「高浜3/4号炉 蒸気発生器取替、蒸気発生器保管庫設置 + 高浜発電所 保守点検建屋設置」原子炉設置変更許可審査会合

No	日付	対象工事	資料	NRAコメント	対応方針	回答日	対応状況 (継続 or済)	反映する資料	備考欄
1	2023/6/15	SGR	資料1-1	熱貫流率の導出に必要なパラメータについて記載を充実すること。	熱貫流率の導出に必要なパラメータについて説明する。	10/10 会合	済	資料5-2 資料1-1	
2	2023/6/15	SGR	資料1-1	テーパ角の変更に伴う圧損の変更について説明を充実すること。	テーパ角の変更に伴う圧損の変更について説明する。	10/10 会合	済	資料5-2 資料1-1	
3	2023/6/15	SGR	資料1-1	管支持板管穴形状の変更がどのように強度変更につながるかについて説明を充実すること。	管支持板管穴形状の変更がどのように強度変更につながるかについて説明する。	10/10 会合	済	資料5-2 資料1-1	
4	2023/6/15	SG保管庫	資料1-1	SG保管庫の保管能力について、廃棄物等の保管形態を加味しても保管可能なものか説明を充実すること。	SG保管庫の保管能力について、廃棄物等の保管形態を加味しても保管可能なものかについて説明する。	8/24 会合	済	資料5-1 資料2-5	
5	2023/6/15	HS	資料1-1	「本文五号 又.(3)その他主要事項」の記載について、液体廃棄物の処理を記載していないことの方を説明すること。	本文五号の又の記載について、記載の方を説明する。	8/24 会合	済	資料5-1	
6	2023/6/15	共通	資料1-1	2006年から2019年の変更に伴い、どのような傾向があるのか(風速、風向、大気安定度等)説明すること。	2006年から2019年の変更に伴い、どのような傾向があるのか(風速、風向、大気安定度等)を説明する。	8/24 会合	済	資料5-1 資料2-4	
7	2023/6/15	共通	資料1-1	本申請と適用条文の関係性について整理し説明すること。

これまでの審査会合における指摘事項の内容(1/2)

図 原子炉冷却材系の停止ループの誤起動(既許可)

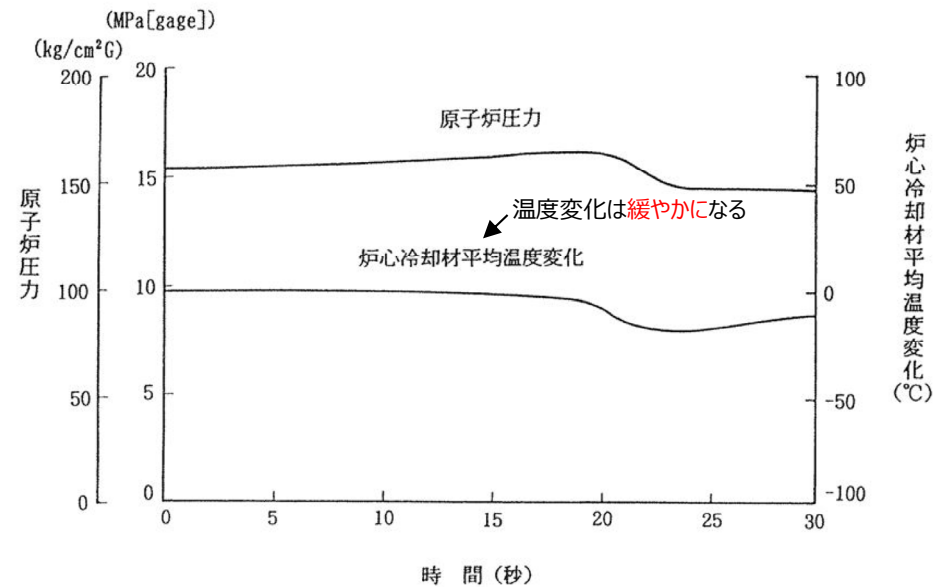
【SGR影響】

SGRによる1次冷却材保有水量の増加は事象進展を緩やかにする方向であるものの、原子炉トリップの設定値に変更はないことから評価結果に有意な影響はない

図 出力運転中の制御棒の異常な引き抜き(既許可)

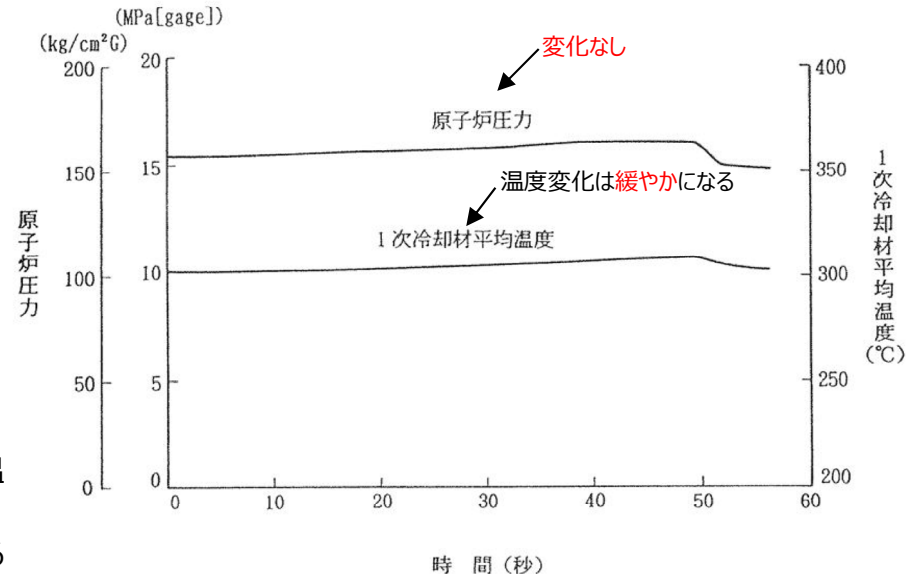
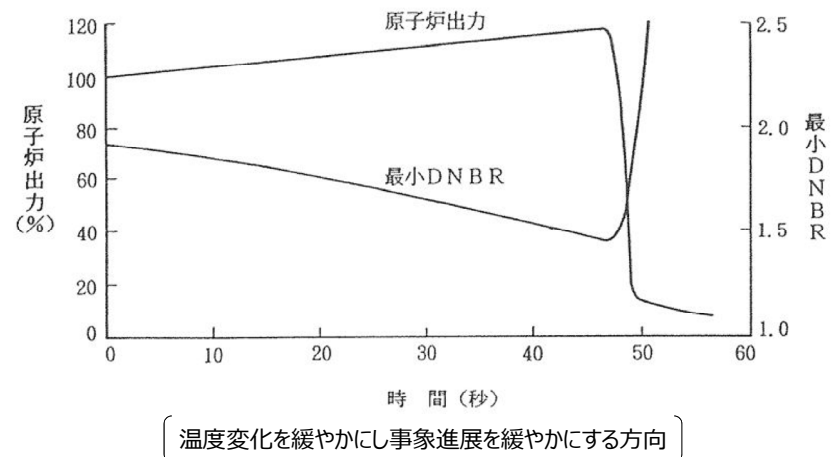
【SGR影響】

温度上昇に伴う圧力上昇は、1次冷却材保有水量増加に伴う体積膨張の効果と温度上昇を緩やかにする効果が相まって相殺され、SGRの影響を受けない。

SGRによる1次冷却材保有水量の増加は事象進展を緩やかにする方向であるものの、原子炉トリップの設定値に変更はないことから評価結果に有意な影響はない

「2次冷却系の異常な減圧」の評価結果を示す。
SGR後は事象進展が緩やかになることが解析結果からも確認できる。

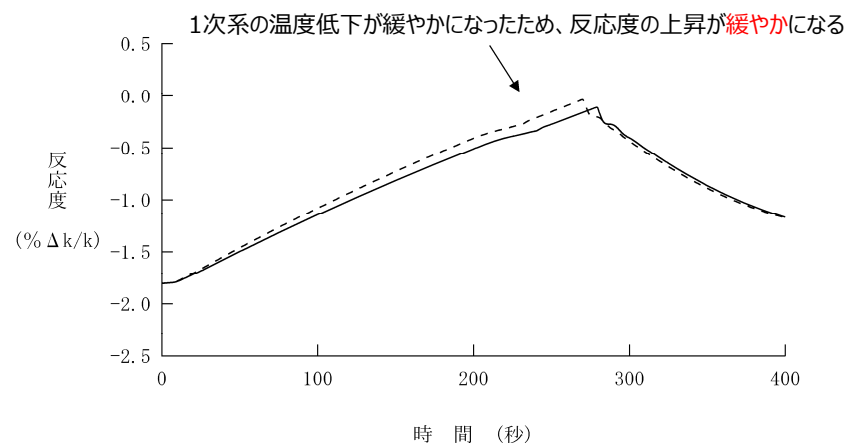
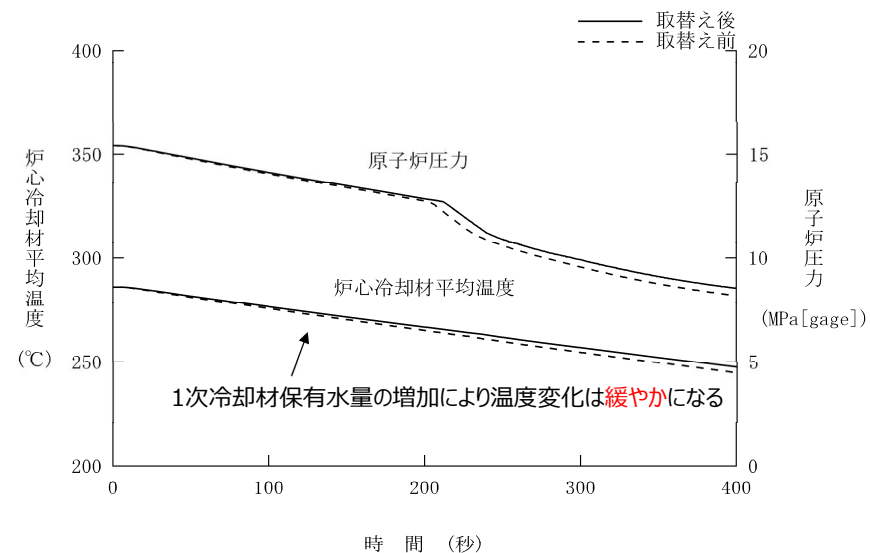
■ SGRの影響

- SGRにより1次冷却材体積が増加するため、1次冷却材温度低下が緩やかになり、反応度上昇が緩やかになる。

【評価結果】
・原子炉は臨界に至ることなく収束する

「負荷の喪失」の評価結果を示す。
SGR前後で事象進展が同等になることが解析結果からも確認できる。

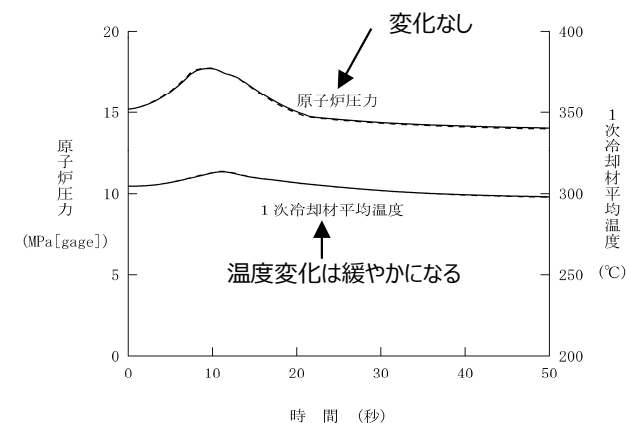
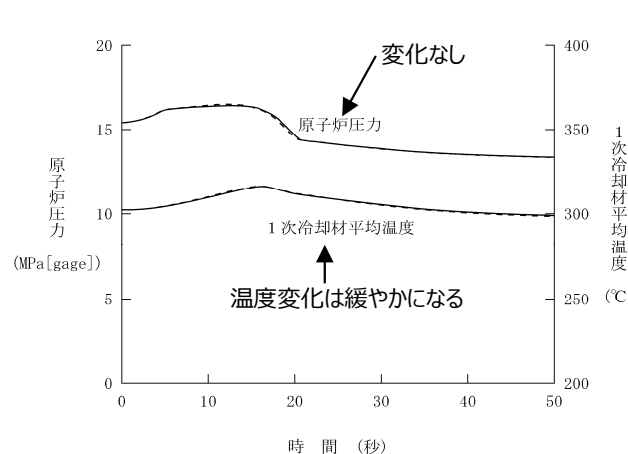
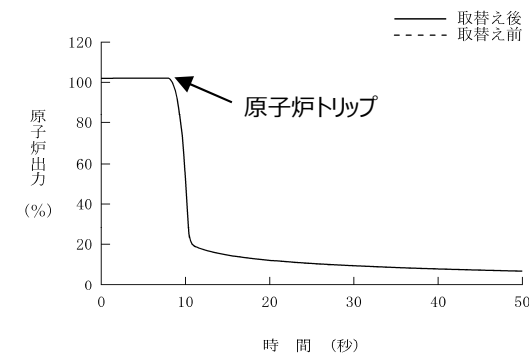
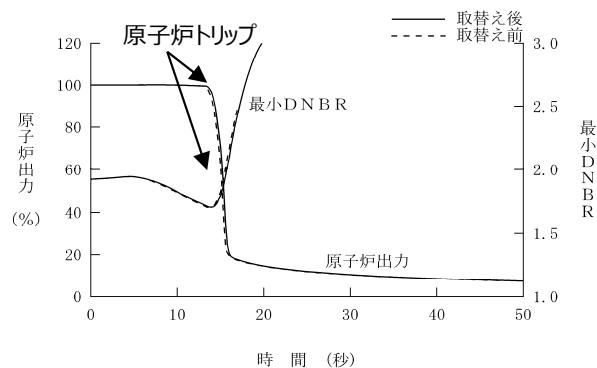
■ SGR前後の影響

- SGR後は1次冷却材体積が増加するため、1次冷却材温度上昇が緩やかになる。
- 一方、1次冷却材体積が増加より1次冷却材の膨張量が大きくなり、1次冷却材圧力上昇が大きくなる。
- 上記効果が相殺され、原子炉圧力はSGR前後で同等となる。

【評価結果】

- 最小DNBR (≥ 1.17) : 約1.71
- 燃料中心温度 (< 溶融点) : 溶融点未満
- 原子炉冷却材圧力バウンダリにかかる圧力 ($\leq 18.88\text{MPa}[\text{gage}]$) : 約18.2MPa[gage]
